# Whirlpool

**AKZ9 6240 NB**

**859991531460**

WHR07440

n1521d00: Procedura per sostituire il TOD di cavità con quello corretto - APPLICABILE SOLO AI FORNI PIROLITICI

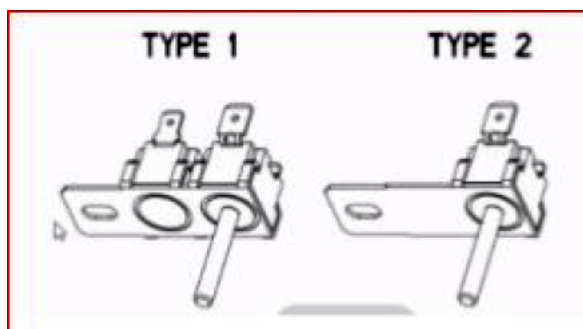
Il forno in utenza può avere differenti TOD (TYPE1 & TYPE2) vedi foto allegate

Scopo della Notizia è quello di fornire la procedura per riparare il prodotto che richieda la sostituzione del TOD di cavità, in quanto i forni possono essere dotati di 2 differenti TOD.

Step1 - Ordinare sia il TOD TYPE 1 (482000020559) sia il TYPE 2 (481010552514)

Step2 - Sostituire il TOD usando lo stesso tipo che si trova nel prodotto. Non effettuare nessuna modifica sul cablaggio

Nota: Il vecchio TB 481271540431 non è più applicabile
